Fredningen vedrører: Borgbjergs Banke

Forhandlingsprotokollen for Fredningsnævnet for Sorø Amtsraadskreds.

Vedr. Borgbjerg Mindepark i Boeslunde. Udvidelse af eksisterende grusvej.

TEGNNR.: LS 7.01

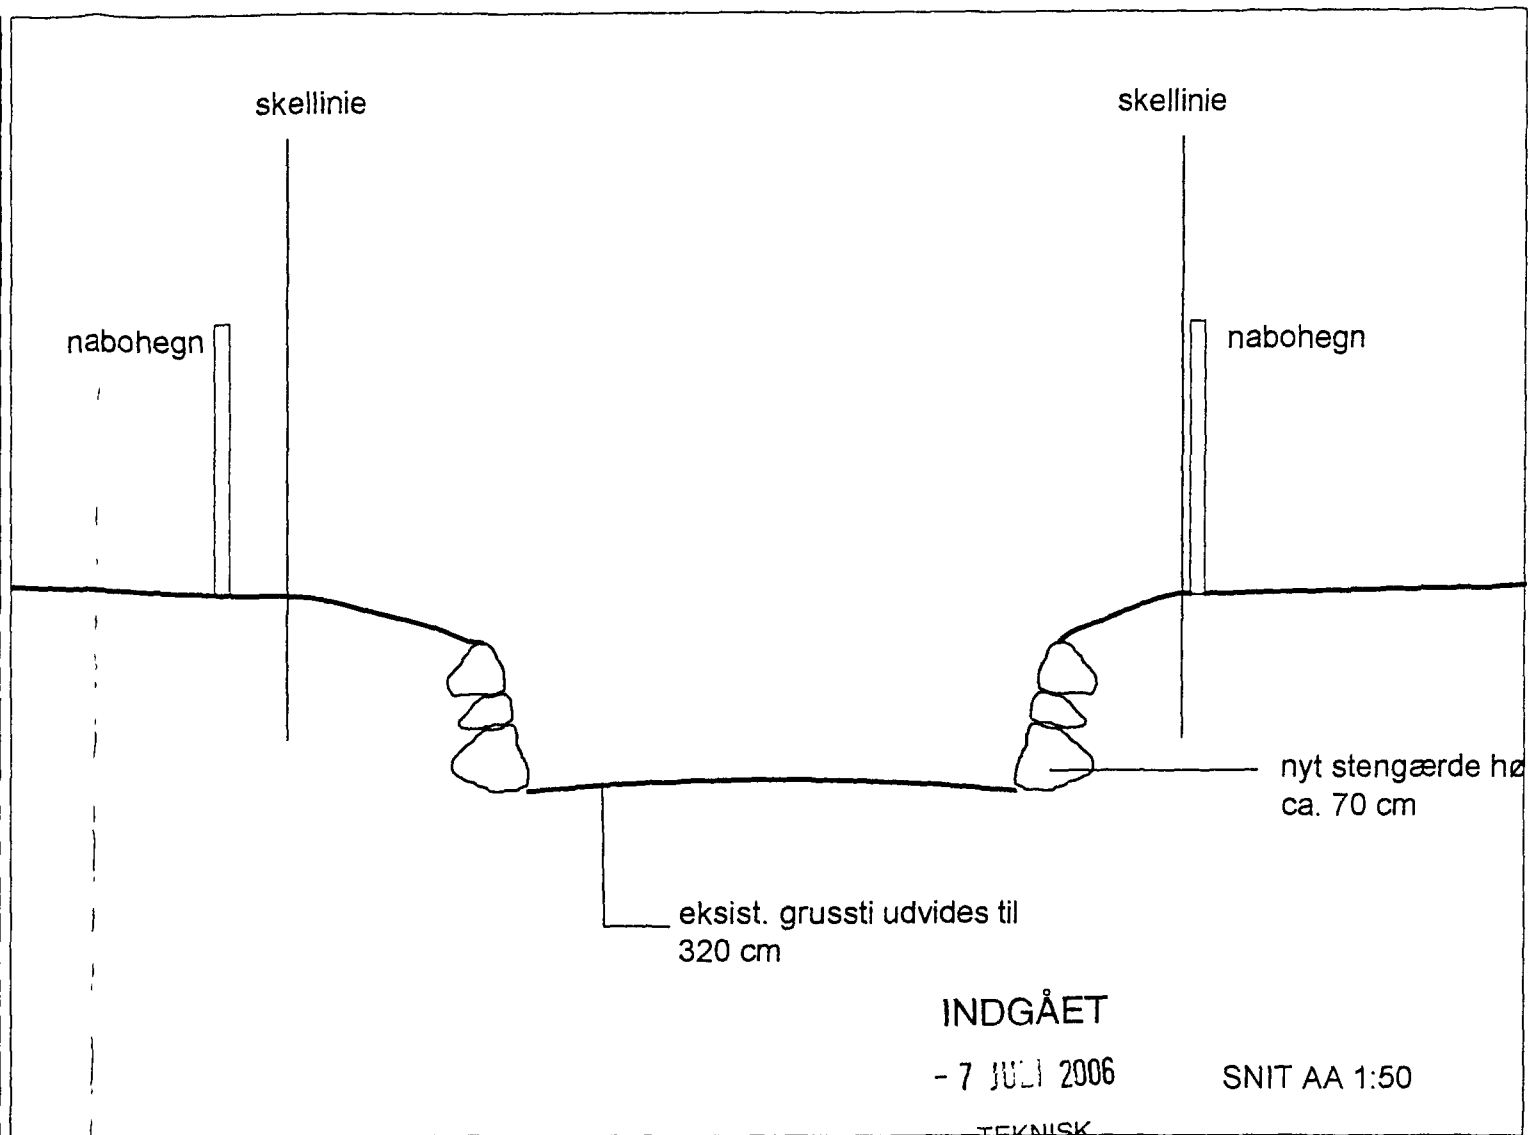
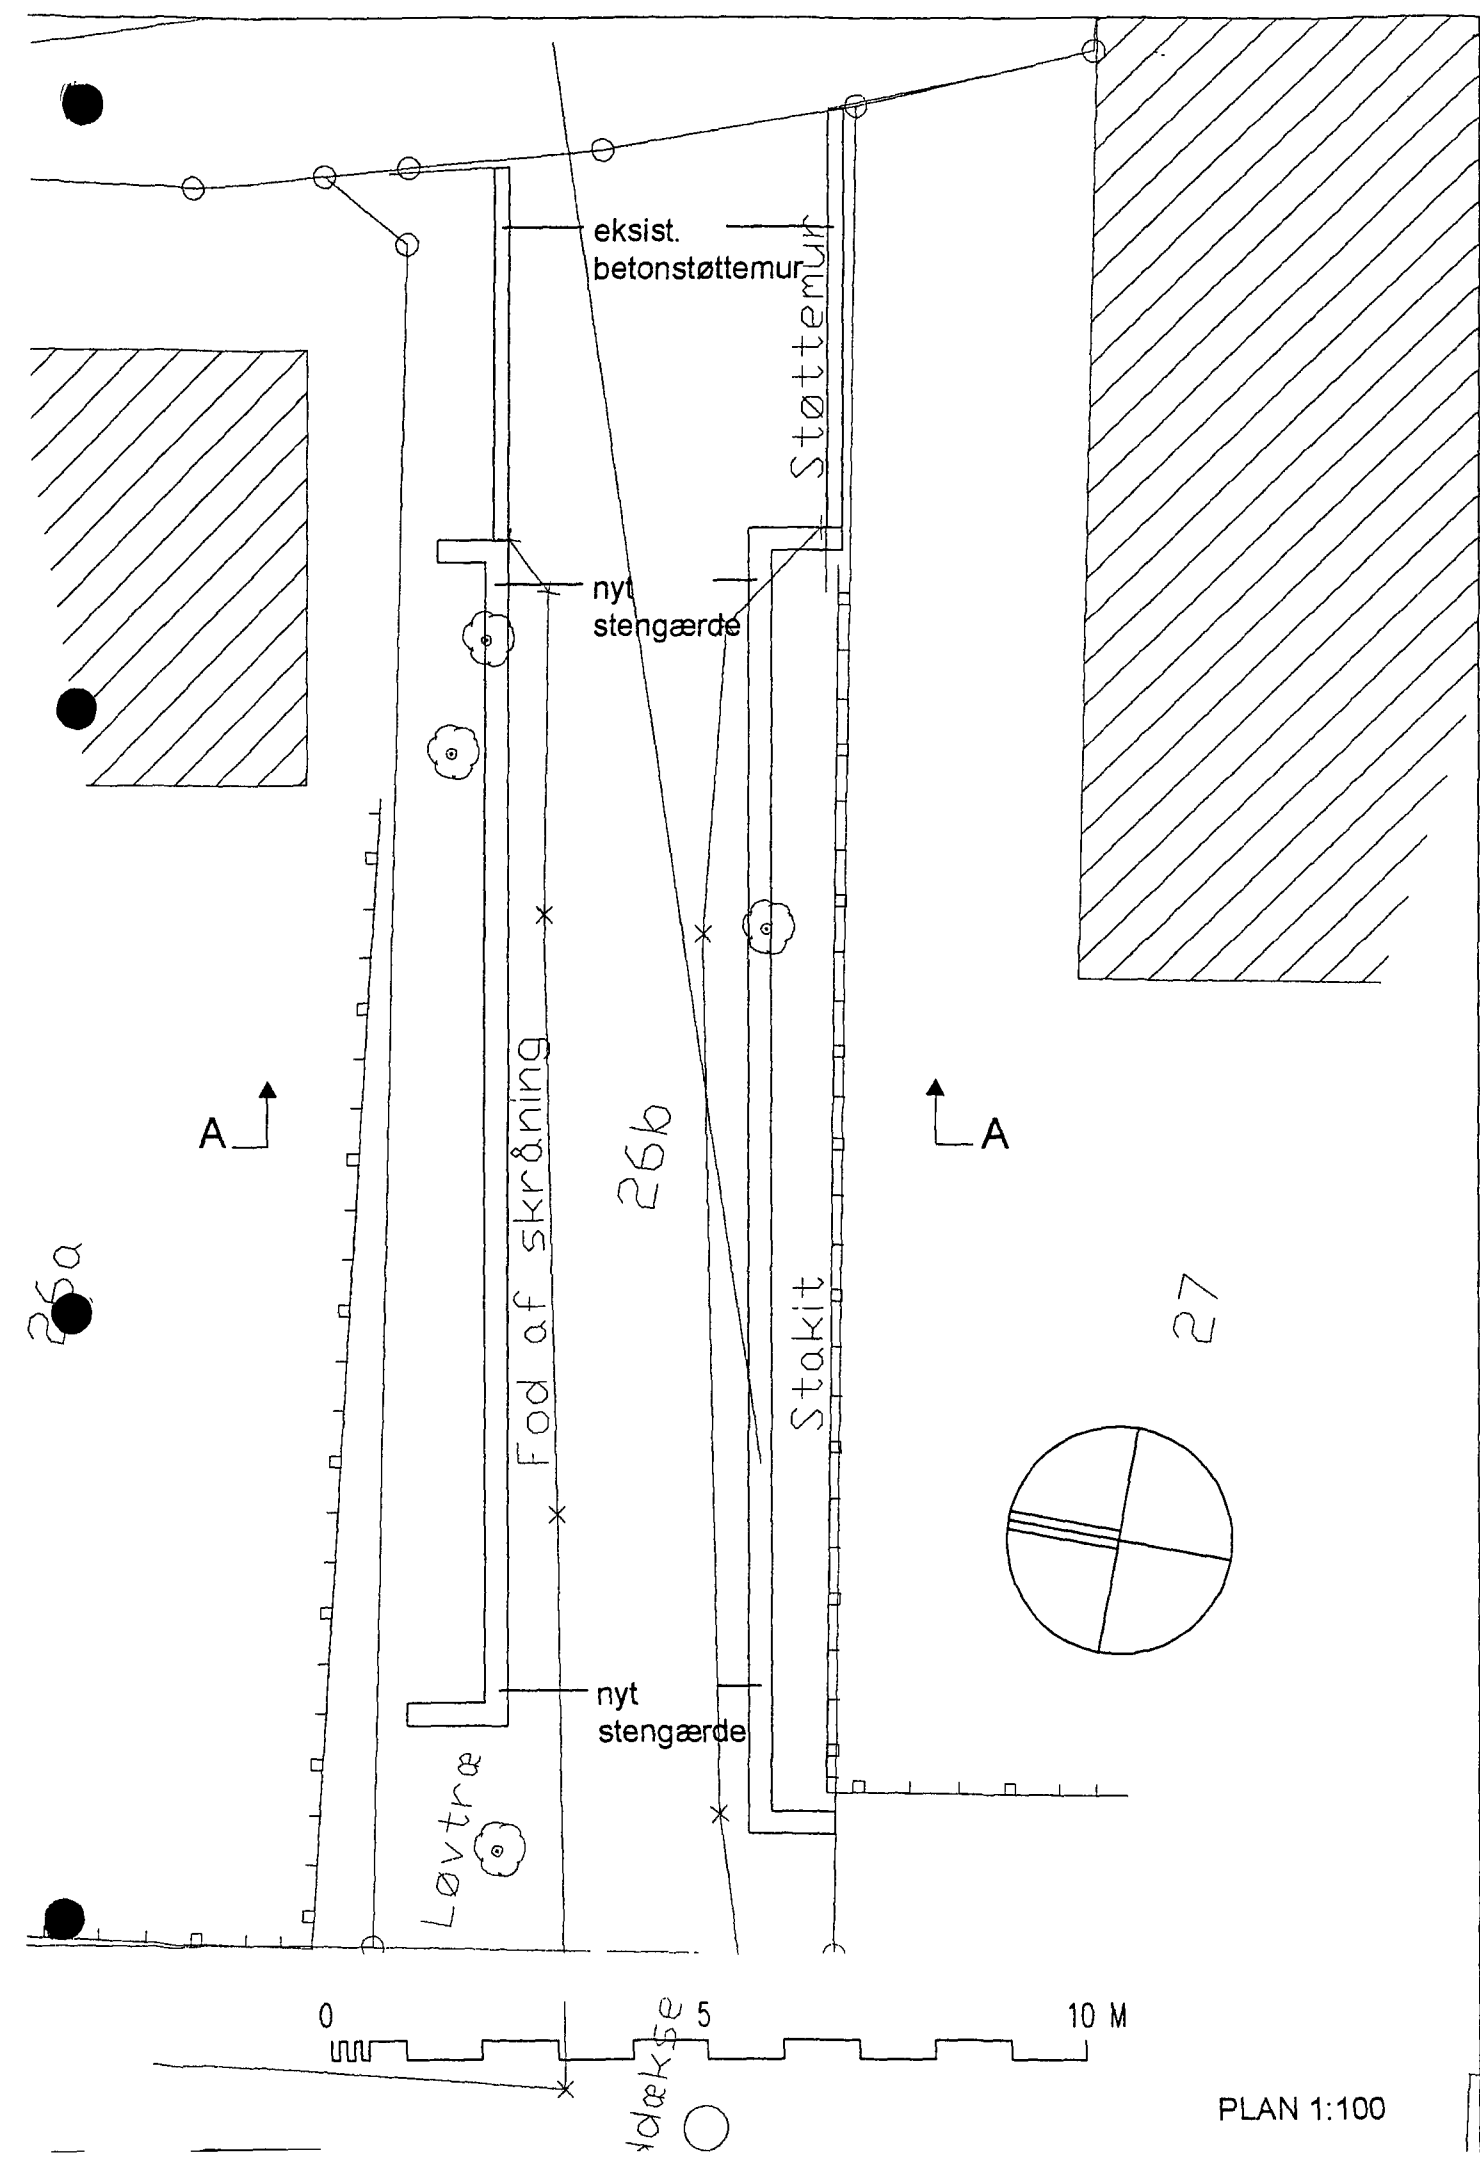
Forslaget kort: De to støttemure på de første 5 meter af adgangsvejen bevarer, da det skønnes, at bredden på indkørslen her er tilpas. Den 200 cm brede grusvej mellem de to skråninger forøges til max. 300 - 320 cm og her opføres ca. 70 cm høje støttemure af kampesten, der foroven afsluttes med en græsskråning. Eksisterende træer bevares i den udstrækning, det er muligt. Til ny beplantning anbefales hjemmehørende arter af løvfældende buske og mindre træer, der i udvokset tilstand ikke vil genere kampestensmurene.

Efter amtets vurdering tilgodeser dette forslag til forbedring af indgangsforholdene til Boeslunde Mindepark stedets kvaliteter og vil ikke være uforenelig med fredningen, hvorefter forslaget indstilles til godkendelse".

Den nu tilsendte ansøgning, der fremgår af landskabsarkitekt Kirsten Lund-Andersens projekt af 5. juli 2006, findes ikke i strid med formålet med fredningsdeklarationen godkendt af Fredningsnævnet den 10. marts 1941. Nævnet tillader derfor i medfør af naturbeskyttelseslovens § 50, stk. 1 at indgangsforholdene til Boeslunde Mindepark ændres i overensstemmelse med landskabsarkitektens projekt jvf. tegningsnumre LS - 7.01 af 5. juli 2006.
